Beskrivelse av reguleringsendring for Klosterøya, felt 17. PlanID960.

Planens navn:	Klosterøya 960
Gjeldende plan vedtatt:	02.09.2010
Forslagstiller:	Skien kommune
Dato:	03.06.2026

3.1 Endringer i plankartet

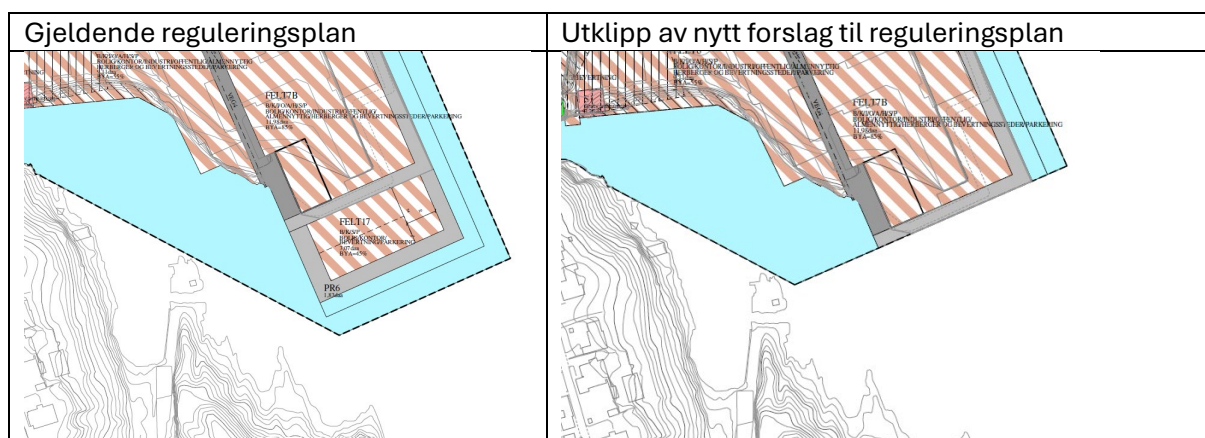
Endringen går ut på å ta ut byggeområde felt 17 slik at dagens kaikantlinje opprettholdes. Det betyr at det ikke blir utbygging ut i elva sør på Klosterøya.

Endringen av plankartet, felt 17 (3,07 daa), PR6 (1,83) og deler av FS3 (ca. 1,6 daa) tas ut av plankartet til sentrumsplanen. Totalt (ca. 6,5 daa).
